Objet : Enquête publique concernant le projet de PLUi du Val Drouette

Dans le cadre de l'enquête publique du PLUi du Val Drouette qui se tient actuellement, je souhaite porter à votre connaissance mes remarques et réserves qui portent sur l'OAP 14 intitulée : «Extension Nord Est de la ZAE à Droue sur Drouette».

COUPE AA

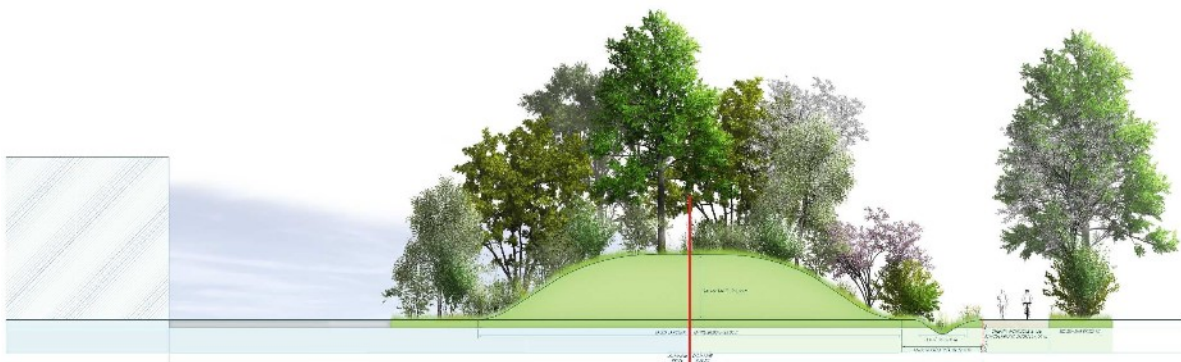
IL est tout à fait malhonnête de prétendre ainsi protéger réellement les riverains de nuisances liées à l'implantation d'une ZAE pour les raisons suivantes :

- Les cotes chiffrées sont parfaitement illisibles, il est donc impossible de connaître la hauteur et la largeur réelles du merlon représenté sur les coupes

- La hauteur des végétaux représentés (en particulier l'arbre situé au sommet sensé assurer environ 2/3 de l'effet « brise-vue ») ne correspond en rien à celle des plantations qui seront faites initialement. On a là une simulation d'un talus arboré composé d'essences de grande taille correspondant à une période de croissance d'au moins une dizaine d'années et en utilisant des végétaux à croissance particulièrement rapide.

L'affirmation « Il (le merlon arboré) sera réalisé préalablement ou concomitamment à l'installation des 1ères constructions » n'assure en rien une protection réelle et acceptable pour les riverains durant les premières années.

- Il n'est pas réaliste de penser réussir l'implantation d'arbres de grande taille au sommet d'un merlon (butte de terre +/- gravats) tout en assurant la croissance optimale pourtant nécessaire pour obtenir à terme un véritable écran protecteur pour les riverains de la ZAE : problèmes de stabilité et d'enracinement, prise au vent, etc... Je vous invite à observer pour exemple les plantations réalisées sur merlon ces dernières années en bordure de la ZA du Brayphin à Gazeran : ces jeunes arbres ont une croissance lente (et normale !) et bon nombre de sujets sont morts (coups de vent, sécheresse et excès d'eau, etc...).

- La présence d'une ligne électrique EDF n'est absolument pas mentionnée et pourtant, celle-ci impose par mesure de sécurité une zone de recul pour pouvoir implanter le merlon qui nécessite de revoir le tracé proposé par le document de l'OAP n°14 car il ne pourrait être installé en l'état.
